府民公募型整備事業(府民提案型)

受付番号 241

施設名	桧山須知線
提案区分	安心・安全整備
提案箇所	京丹波町南垣内 中台公民館前交差点
提案内容	交差点予告看板の設置

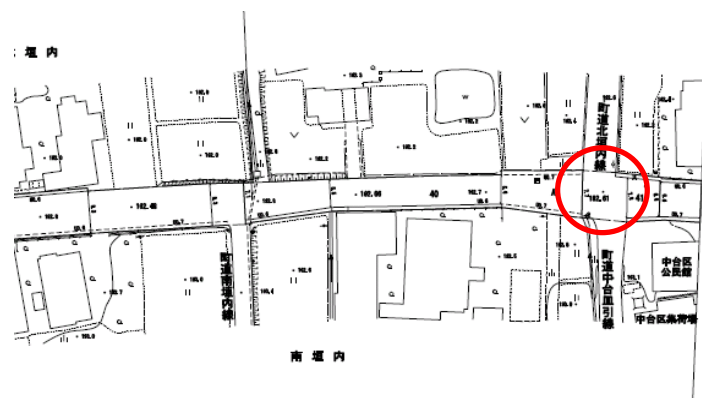
現在の状況
 中台公民館の前に横断歩道があるが、須知側からは上り勾配になっているため道路を横断する歩行者の発見が遅れる恐れがある。

実施① (警戒標識等の設置を実施)

施設名	国道173号
提案区分	安心・安全整備
提案箇所	京丹波町和田 国道9号交差点
提案内容	除草

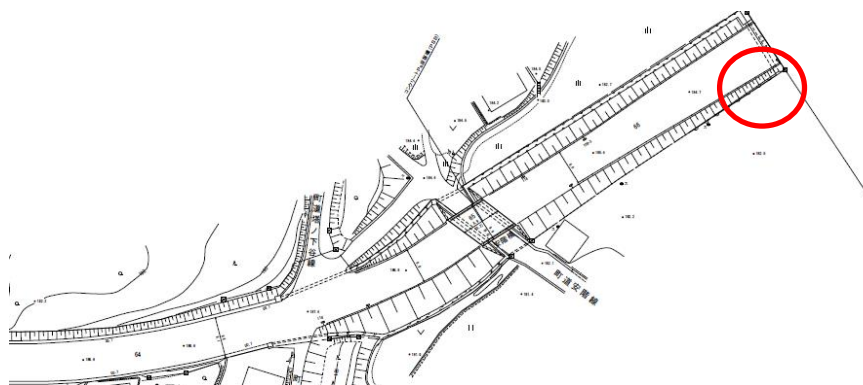
現在の状況	取付道路から国道173号に入入りするときは雑草・雑木が繁茂しているため見通しが悪い。
-------	--

実施① (雑草繁茂により視界を妨げる区間のみ防草シートの設置を実施)

施設名	土師川、井尻川
提案区分	安心・安全整備
提案箇所	京丹波町水原 下大久保地内
提案内容	土砂浚渫

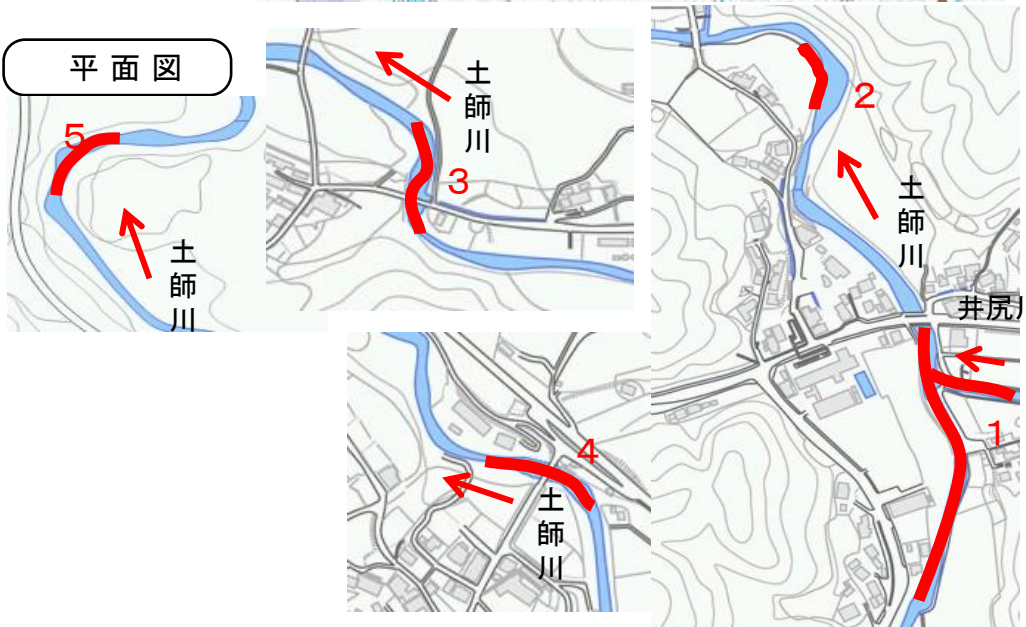
現在の状況	土砂が堆積している
-------	-----------

審査結果	実施② (提案箇所1のみ実施)
------	-----------------

施設名	国道173号
提案区分	安心・安全整備
提案箇所	京丹波町小野 三叉路から篠山市方面へ向かって左側法面 交差点～小野口バス停上部まで
提案内容	防草シートの設置

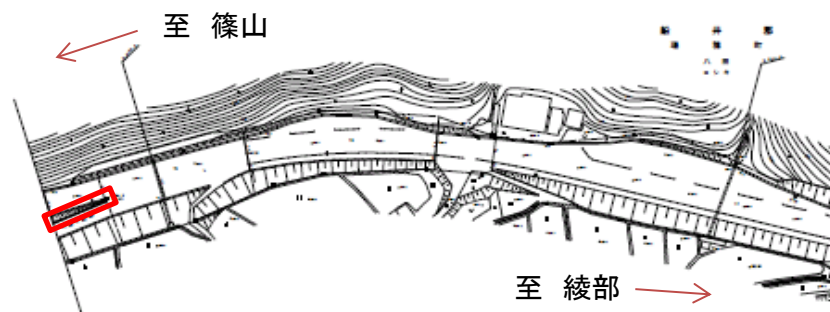
現在の状況	法面の雑草繁茂時は合流地点の見通しが悪く危険である。
-------	----------------------------

審査結果	実施①
------	-----

(雑草繁茂により視界を妨げる区間のみ張コンクリートを実施)
